□1階平面図 変更前

□変更内容

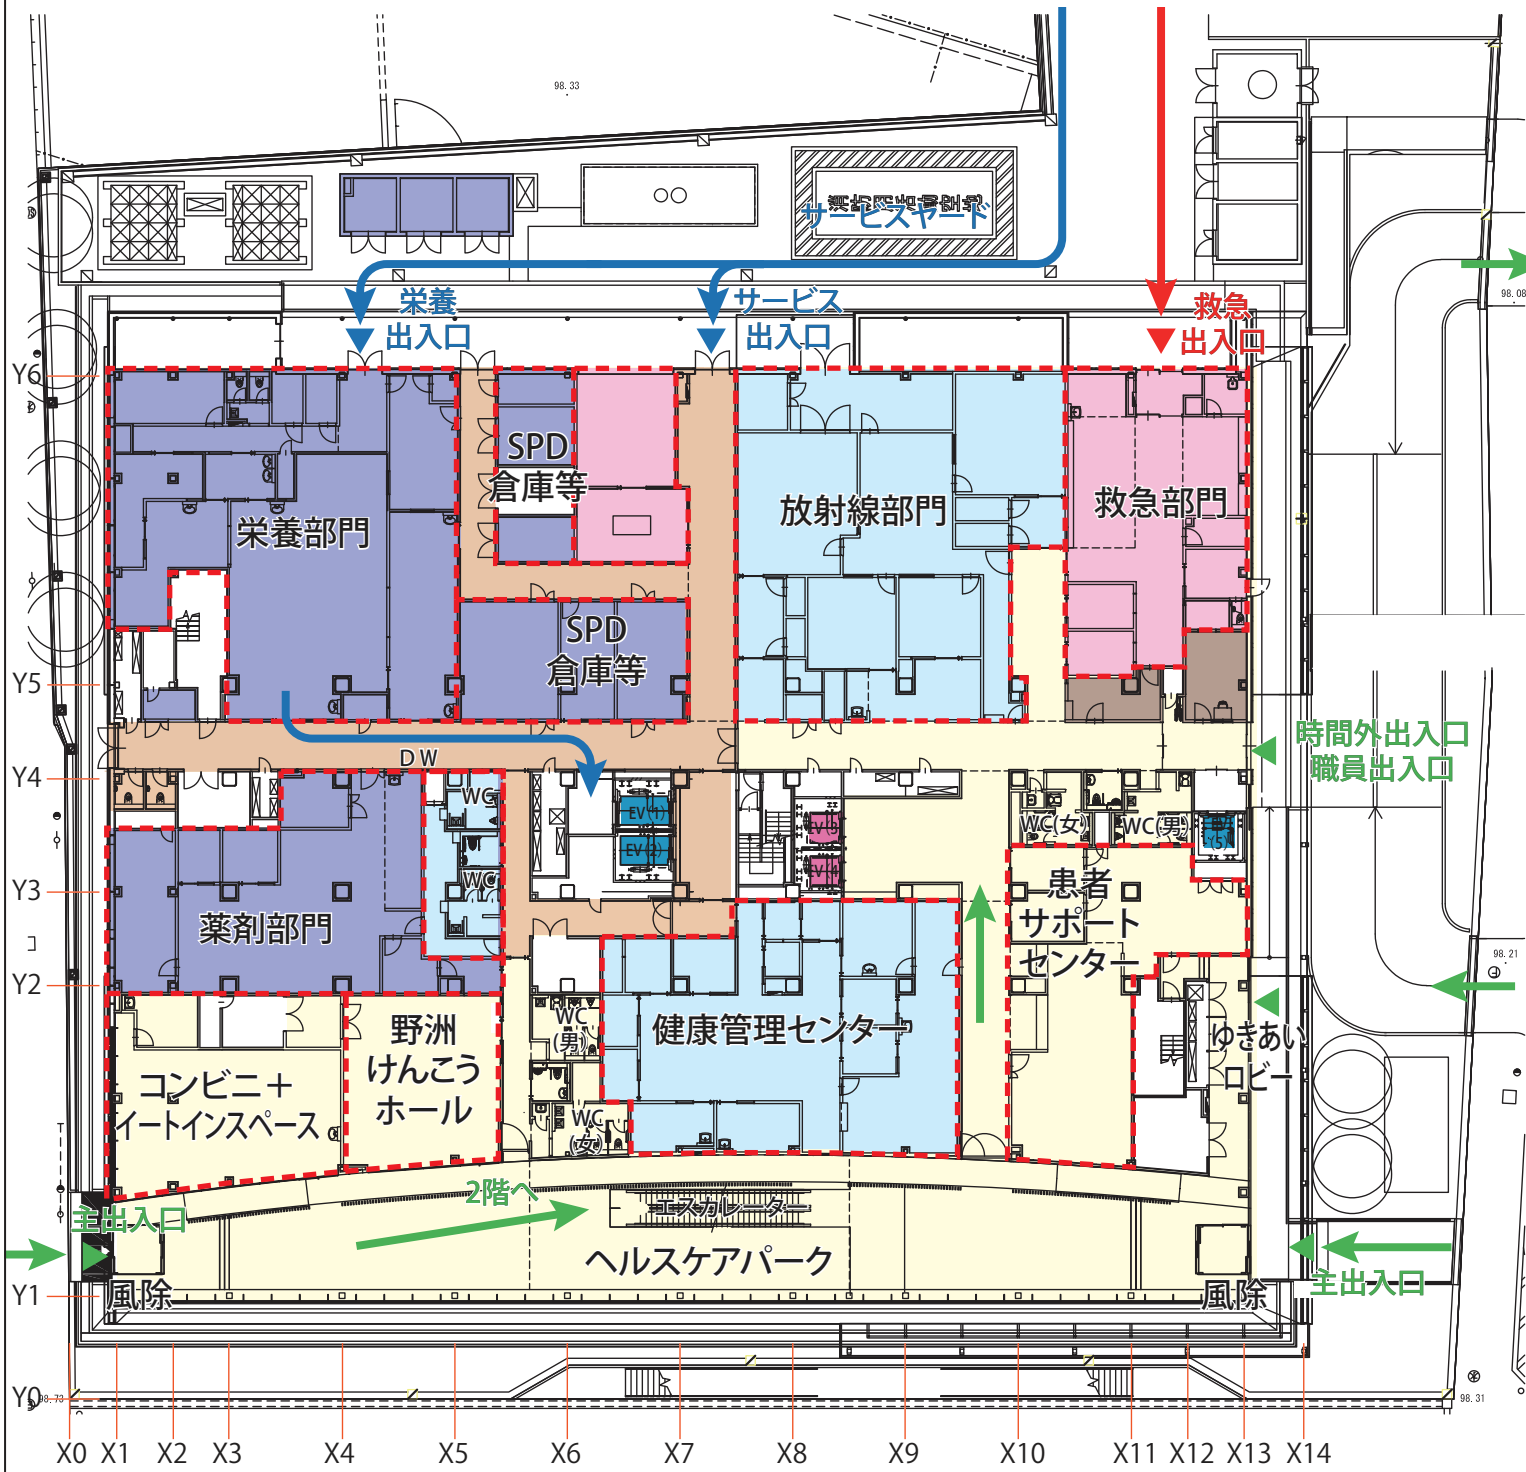
- ①X1-X2 通りの面積を縮減
- ②6 階の透析部門を 1 階に移動
- ③売店面積の縮小
- ④野洲けんこうホールの取り止め
- ⑤薬剤部門の位置を変更
- ⑥1 階の患者サポートを 2 階医事部門に集約
- ⑦1 階には CT、MRI のみとし、一般撮影、X-TV を 2 階に集約
- ⑧PH 階の洗濯室、清掃員室を 1 階に移動
- ⑨外部廃棄物庫を中止し建物内部に配置

□2階平面図 変更前

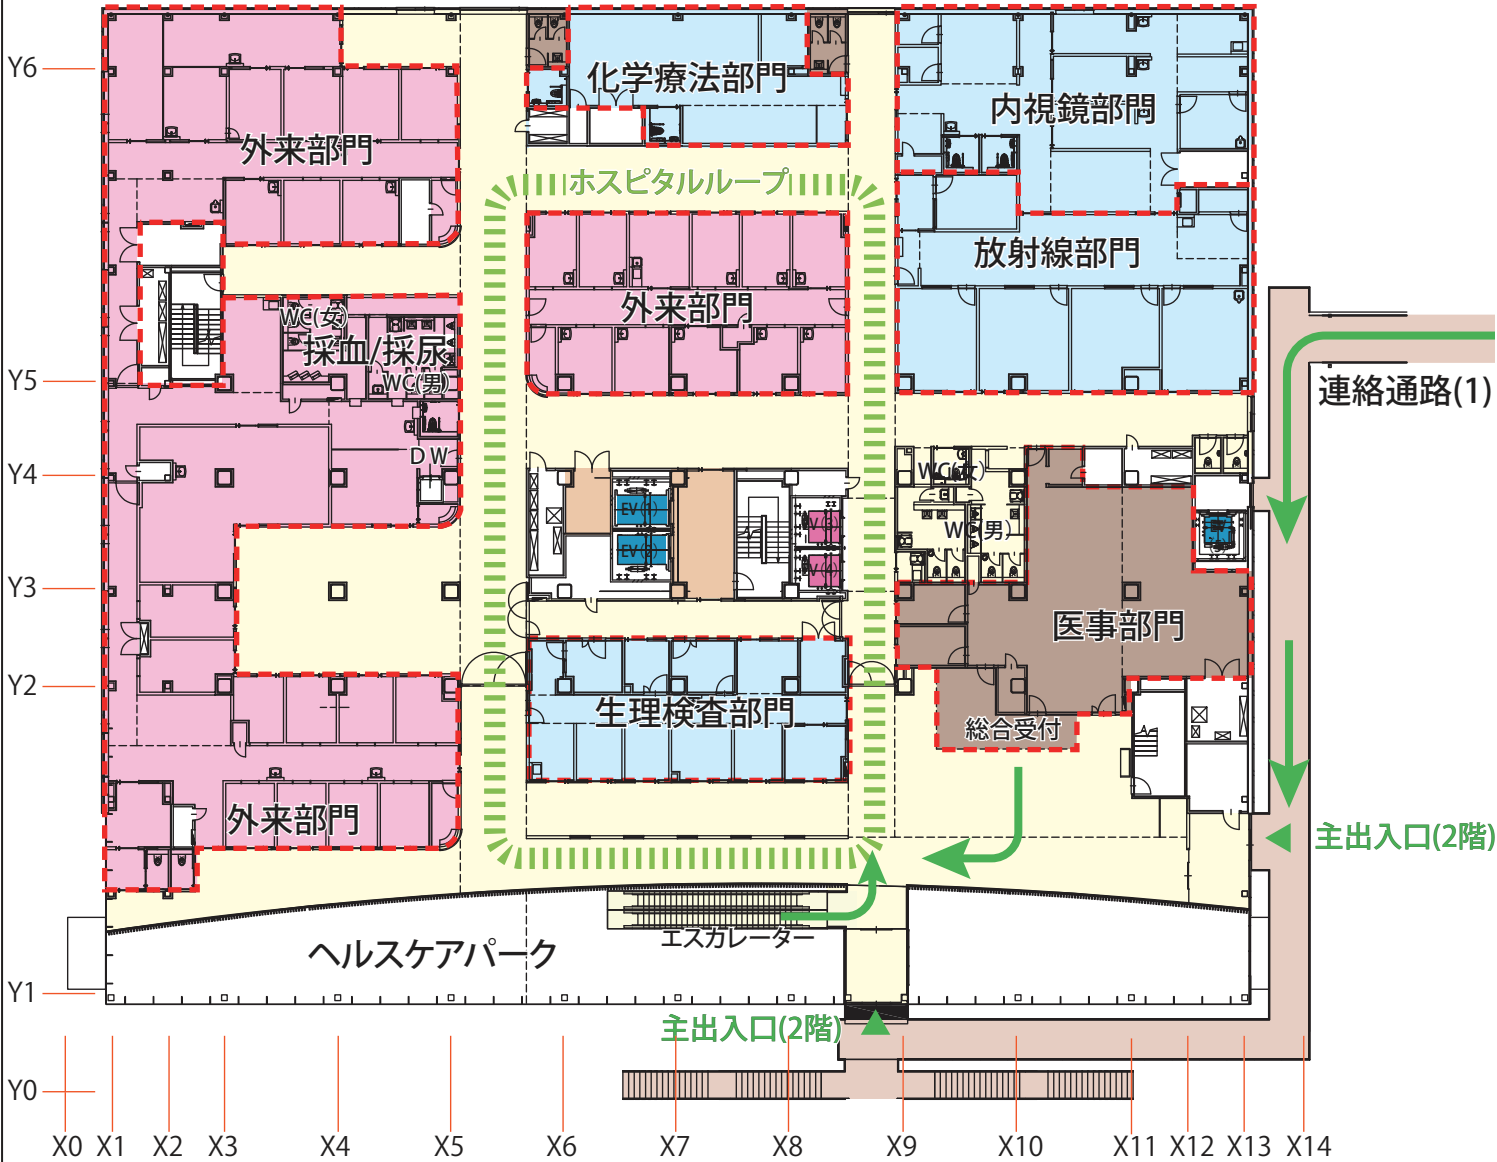
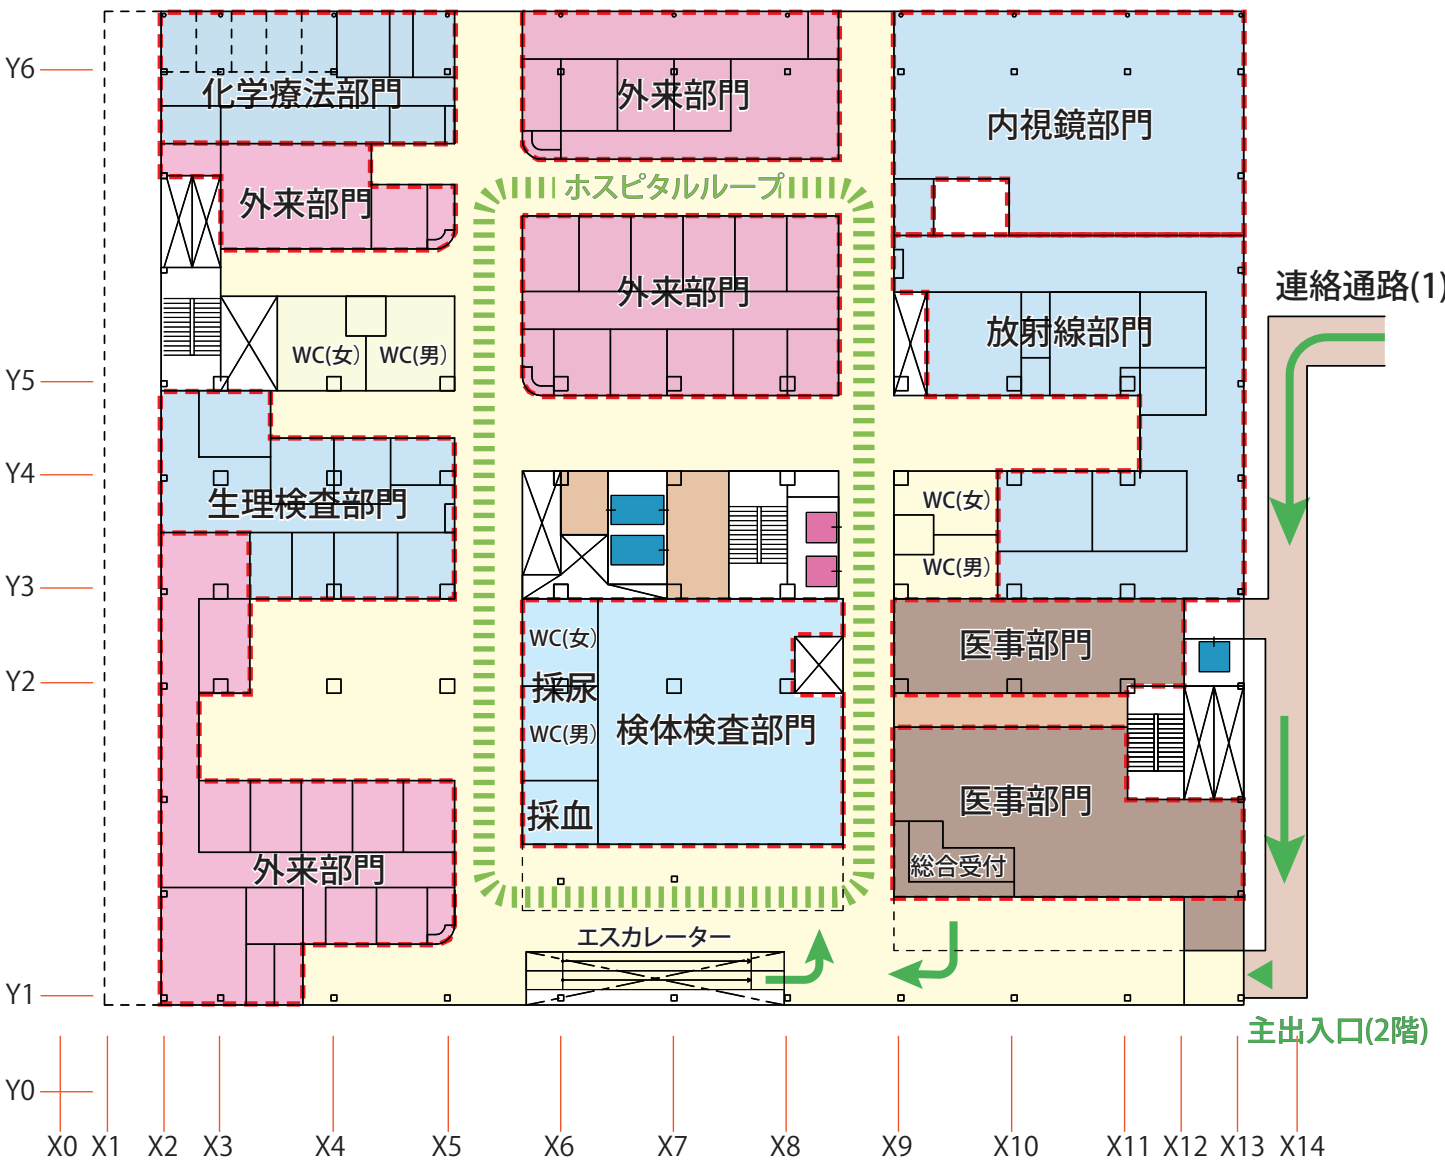
- ①X1-X2 通りの面積を縮減
- ②面積縮減に伴い外来部門の計画を見直し
- ③ヘルスケアパークの吹抜けを中止し医事部門を配置
- ④立体駐車場からの連絡通路を最小限に縮減
- ⑤1 階の患者サポートを 2 階医事部門に集約
- ⑥3 階の検体検査部門を 2 階に移動

□3階平面図 変更前

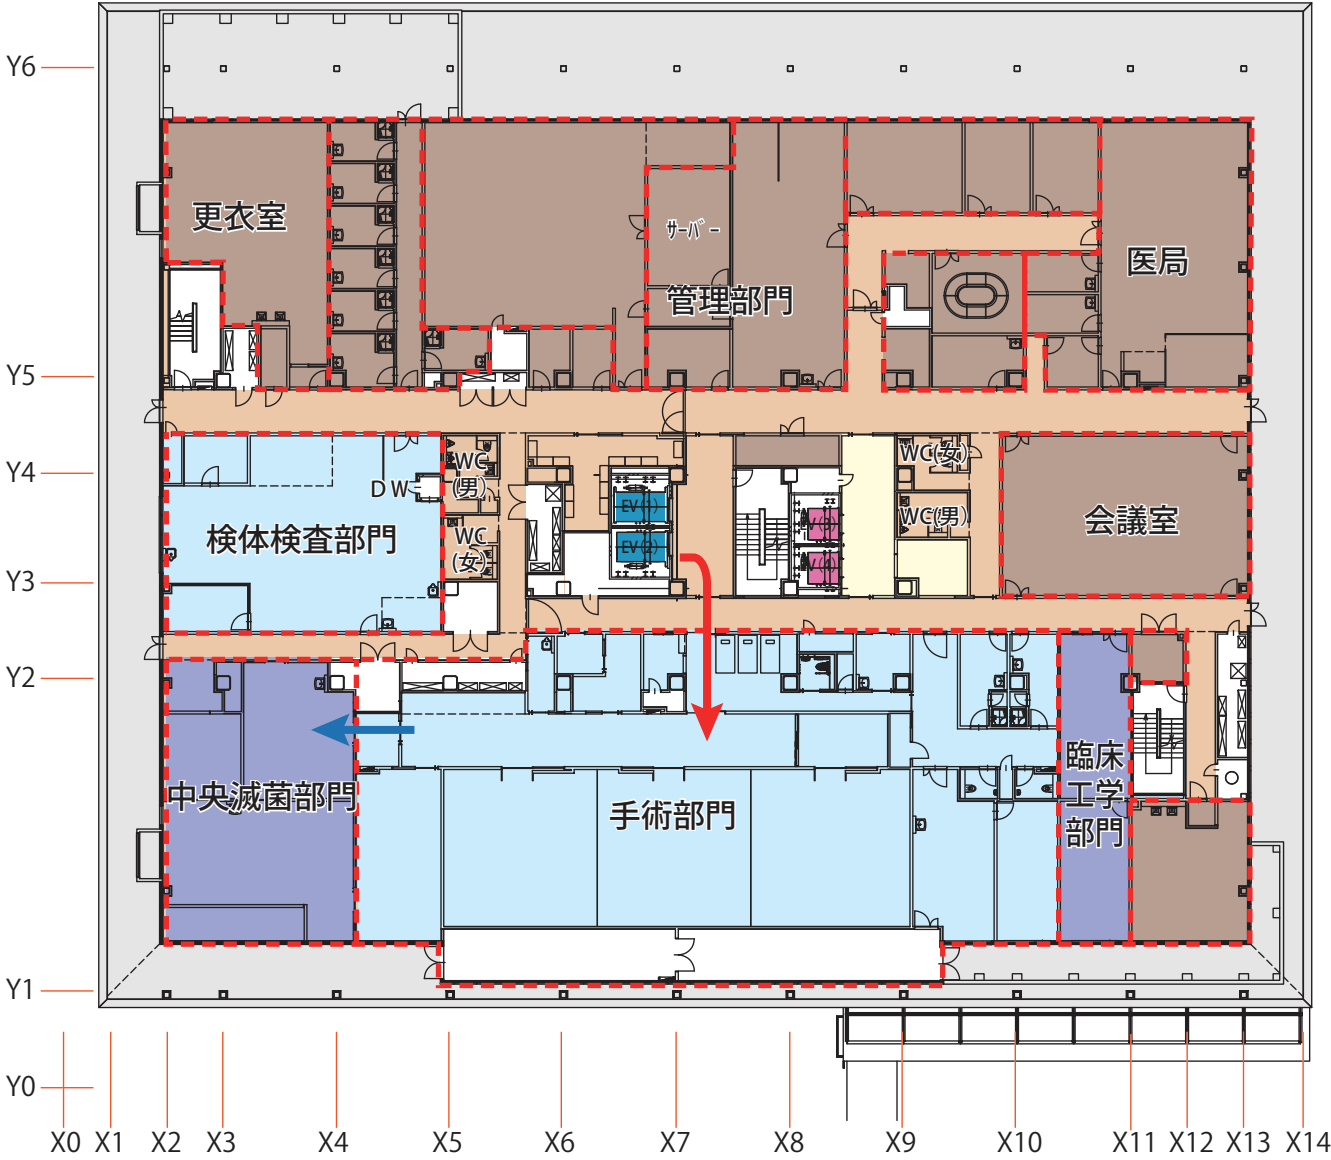
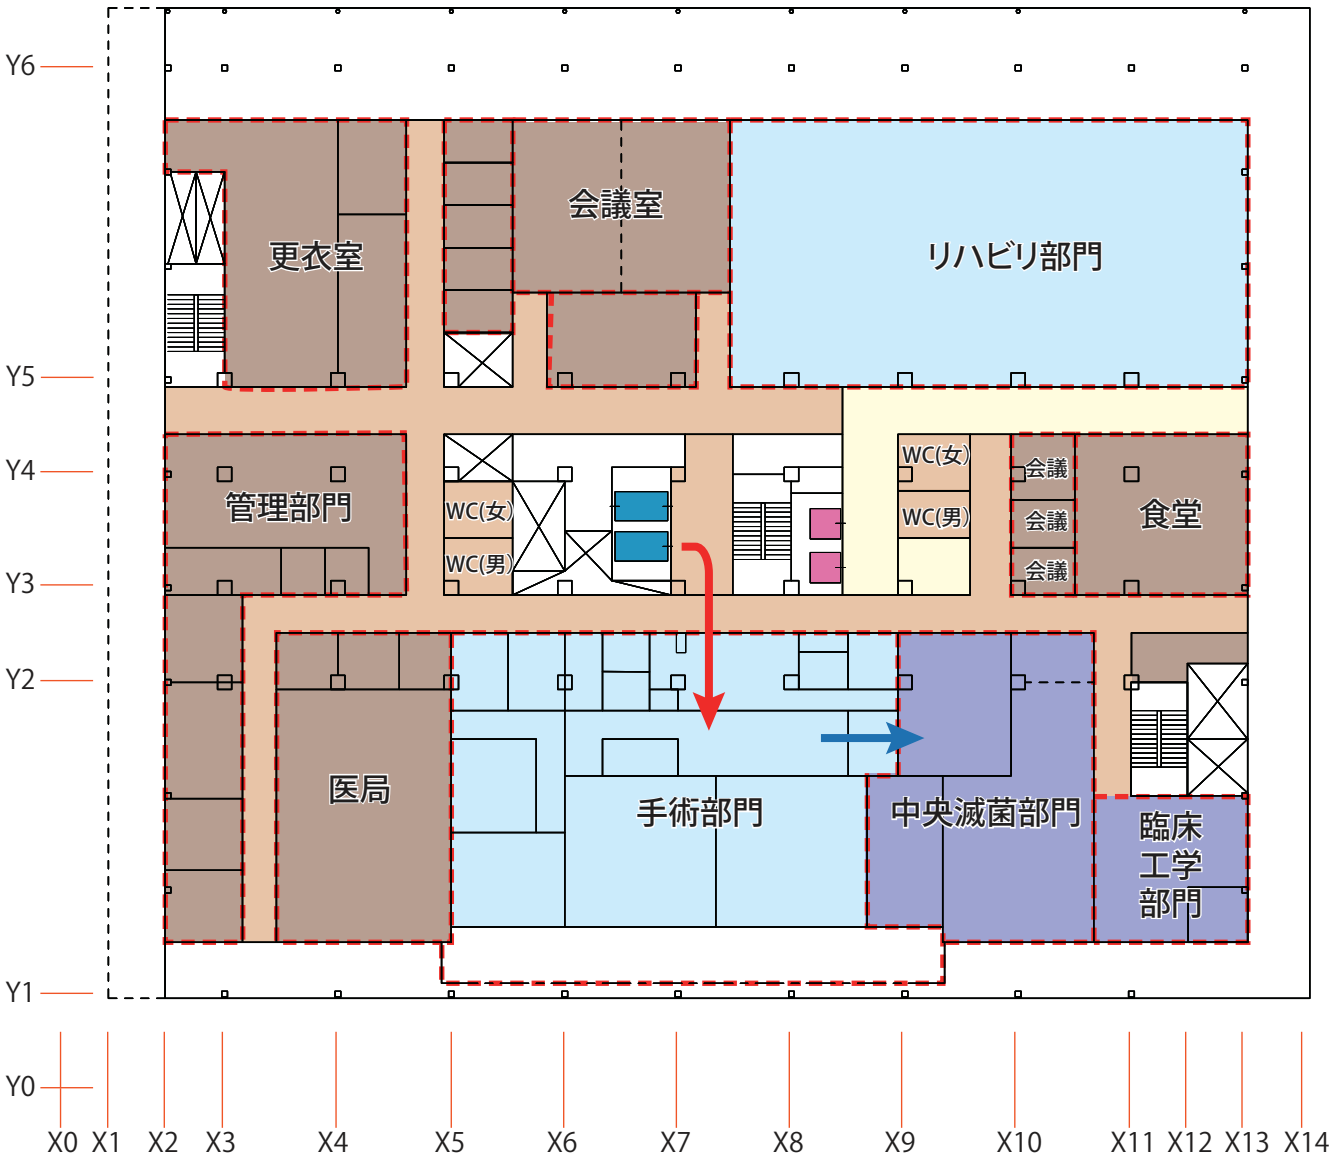
- ①6 階のリハビリ部門を 3 階に移動
- ②OP 室を 3 室から 2 室に縮減
- ③中央材料部門の位置を変更
- ④当直室を 7 室から 5 室程度とする
